# **PLAN LOCAL D'URBANISME DES CERQUEUX**

## ***DÉCLARATION DE PROJET EMPORTANT MISE EN COMPATIBILITÉ N°1***

*Approbation le 17 juillet 2017  
Modification simplifiée n°1 le 17 septembre 2018  
Déclaration de projet emportant mise en compatibilité n°1*

Partie graphique de l'Orientation d'Aménagement et de Programmation envisagée

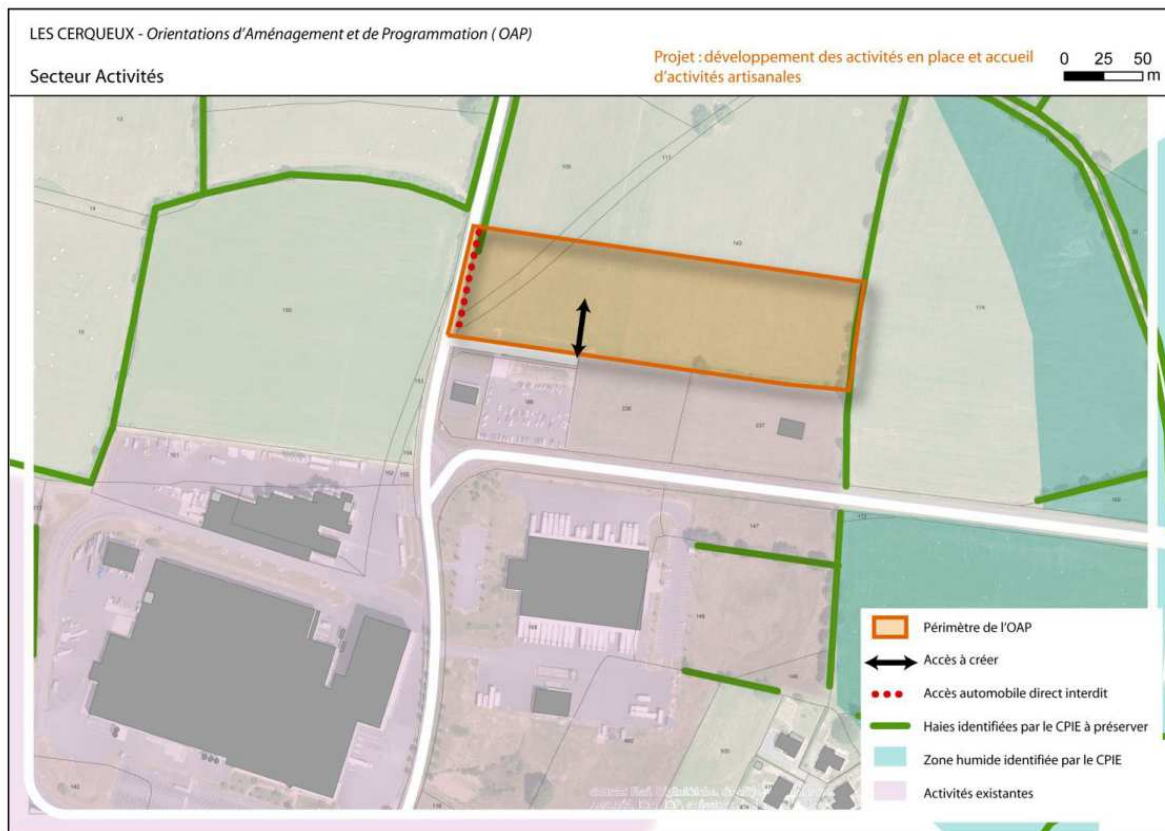
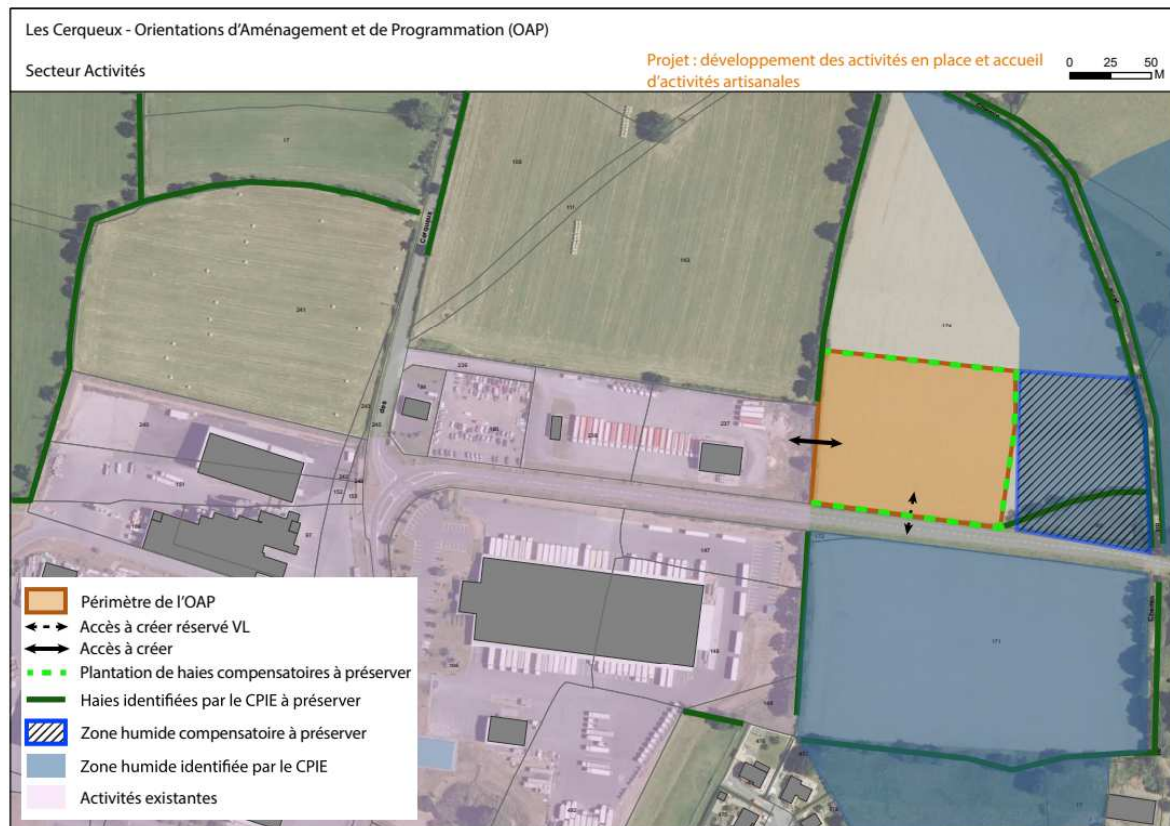
La protection prévue par l'OAP serait ainsi supprimée pour la partie allant de la RD 148 jusqu'à la limite nord-est actuelle du site. Elle serait cependant conservée sur les autres axes.

Aussi, il est prévu la plantation de haies compensatoires à préserver au sein de l'OAP. Les linéaires de haies sont conséquents : ils sont fléchés sur le pourtour du site de l'extension de l'entreprise. En application de l'OAP, ce sont 320 mètres de linéaires de haies qui devront être plantés, à terme. Ces plantations à prévoir seront signalées par un tracé discontinu vert.

Extrait du règlement graphique envisagé

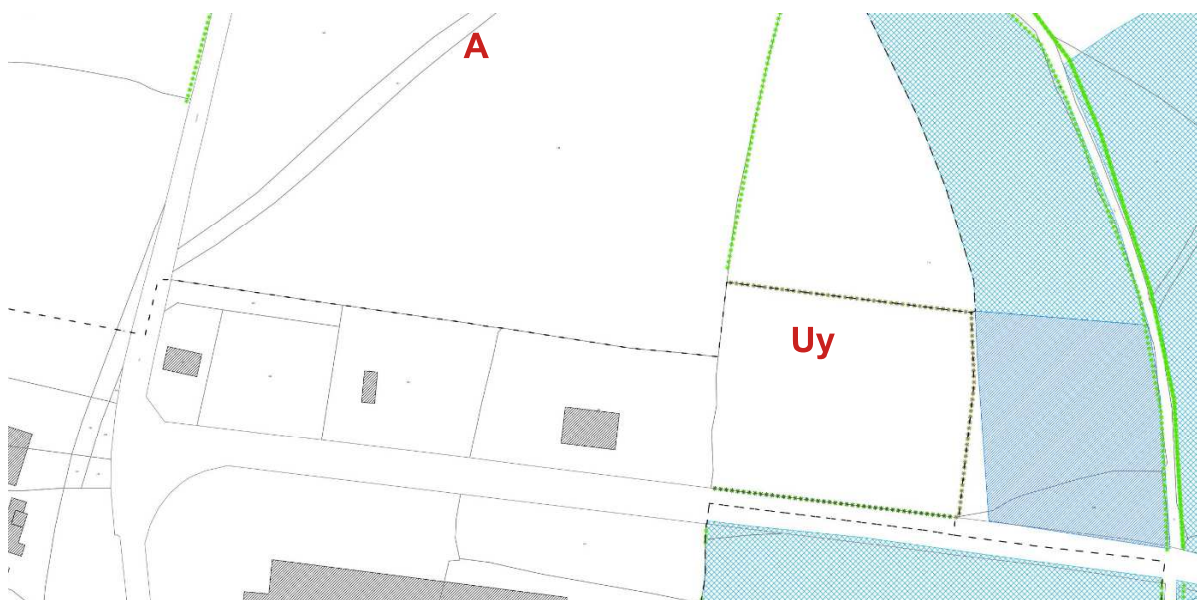
Dès lors, sur le pourtour nord et est du site d'extension, un linéaire de haies compensatoires à protéger pour des motifs d'ordre écologique, au titre de l'article L.151-23 du code de l'urbanisme, sera inscrit au règlement graphique. La vocation de ces plantations est de compenser la destruction de la haie existante entre le site actuel de l'entreprise et le périmètre d'extension.

Sur le secteur sud, le long de la route départementale, la haie à planter a plutôt vocation à compenser les impacts paysagers de l'implantation du projet. La protection conférée à ce linéaire est ainsi fondée sur l'article L.151-19 du code de l'urbanisme.

*Extrait du Rapport de présentation actuel, Partie 1 : Diagnostic urbain et socio-économique, page 37*

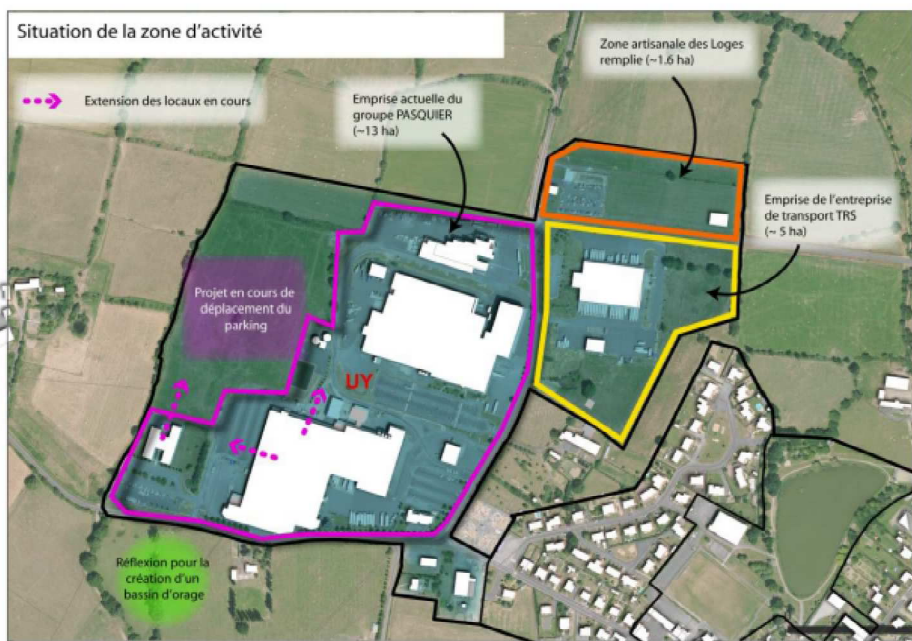
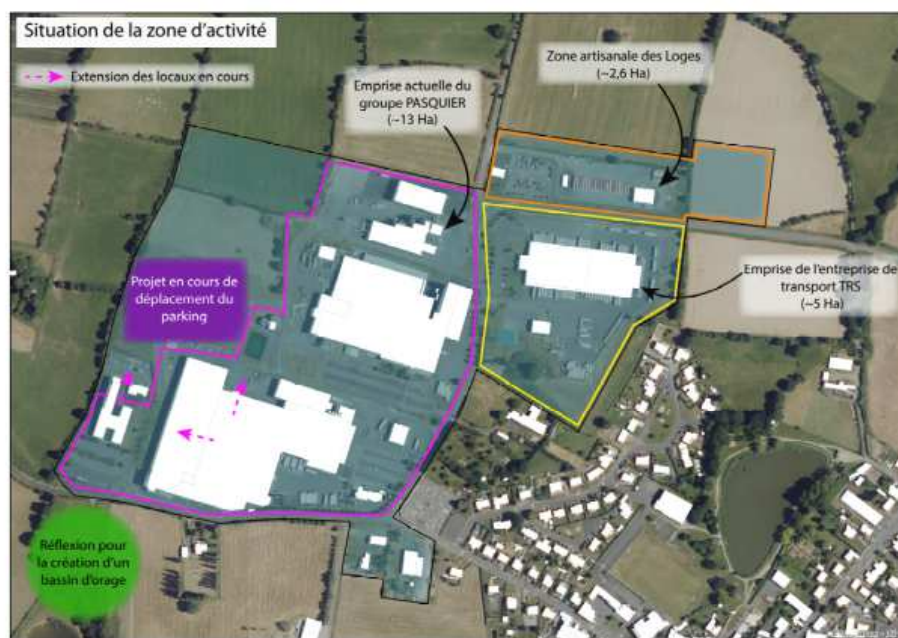
Il convient d'adapter le périmètre et de modifier la surface indiquée.

Compte tenu des aménagements à réaliser, il convient d'opérer des ajouts, tenant aux nouveaux aménagements qui seront réalisés. Il paraît également opportun d'ajouter la mention de la présence de la pompe à carburant.

- L'entreprise TRS : Installée sur environ 5 ha, l'entreprise dispose encore de réserves foncières pour s'étendre
- Les transports Brémond : Installé dans la ZA des Loges, il occupe l'ensemble de sa parcelle pour les bureaux, le parking ~~et~~ une station de lavage, ~~une station de carburant et un bâtiment de stockage.~~
- Un peintre : Installé dans la ZA des Loges, il occupe l'ensemble de sa parcelle pour les bureaux et un show-room
